REPÚBLICA DE COLOMBIA
SUPERINTENDENCIA DE INDUSTRIA Y COMERCIO

Resolución N° 30024

Ref. Expediente N° NC2019/0009810

Por la cual se resuelve un recurso de reposición

Figura 4 solicitud	Figura 4 documento D3

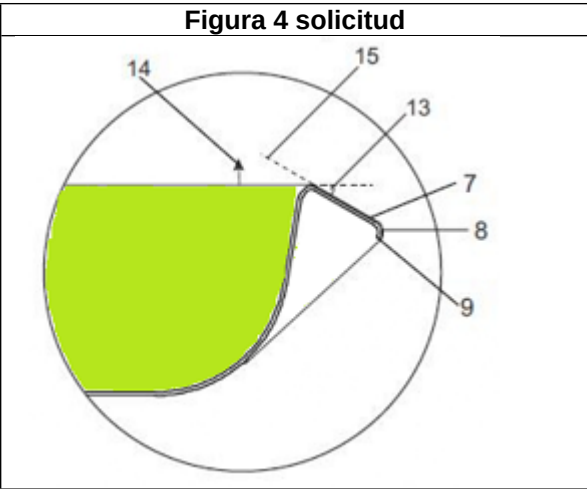
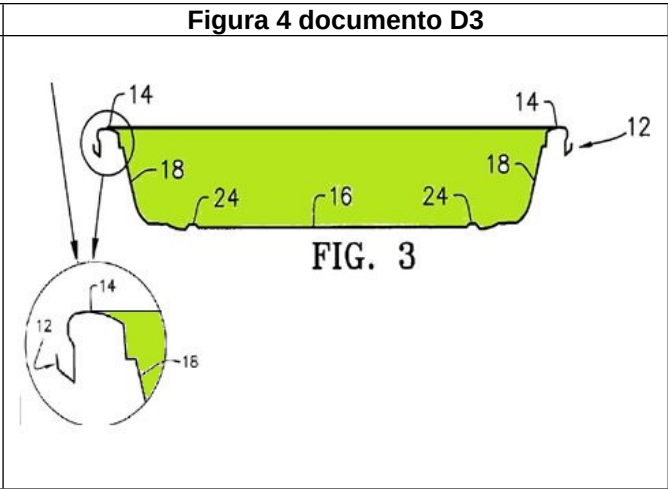
Una vez revisadas las enseñanzas del documento D3 esta Oficina encuentra que no revela todas y cada una de las características reclamadas en la reivindicación 1, ya que al hacer una comparación elemento por elemento no es posible establecer una identidad de componentes estructurales, de tal suerte que no hace referencia a que la bandeja cuente una región de reborde (7) que se extiende hacia afuera con una inclinación hacia abajo desde dicha pared lateral periférica (3), y una región de reborde redondo (8) que se extiende desde un borde exterior de dicha región de reborde (7) y que se enrolla hacia adentro en dirección a dicha pared lateral periférica (3), y que termina en un borde cortado (9).

Por el contrario, la bandeja mostrada en la figura 4 del documento D3 cuenta con paredes laterales (18) con un extremo superior (14) el cual cuenta con un borde exterior periférico liso (12) (Párr. 0023), adicionalmente, se encuentra que el extremo superior (14) se desprende de la pared lateral (18) como un hombro que se extiende hacia arriba en una primera porción curvatura cóncava hacia abajo que luego se extiende verticalmente hacia abajo y en un extremo distal se inclina horizontalmente alejándose del hombro para formar el borde liso (12) en forma de “U” (Figura 4) tal y como se demuestra en la siguiente tabla comparativa:

En consecuencia, la Oficina encuentra que le asiste razón a la sociedad recurrente al considerar que la materia objeto de la reivindicación 1 y la de sus dependientes 2 a 8 resulta novedosa a la luz de las enseñanzas del documento D3, de tal suerte que cumplen con el requisito de patentabilidad previsto en el artículo 16 de la Decisión 486 de la Comisión de la Comunidad Andina.
